改善箇所説明図

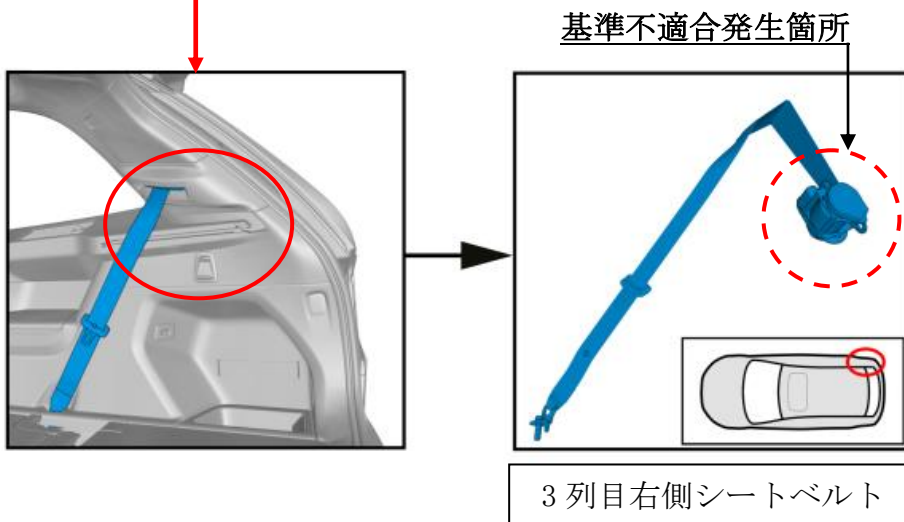
基準不適合発生箇所

後部座席(3列目)の右側シートベルトにおいて、シートベルトプリテンショナーの製造が不適切なため、ガス発生装置が正しく組み付けられていないものがある。そのため、衝突時にプリテンショナーが作動した際、ガス発生装置の容器が内張りを破って車室内に飛び出すおそれがある。

改善の内容

全車両、後部座席(3列目)の右側シートベルトを良品に交換する。

識別

運転者席側後席ドアヒンジ部へ黄色ペイントを塗布する。

注： は交換箇所を示す。
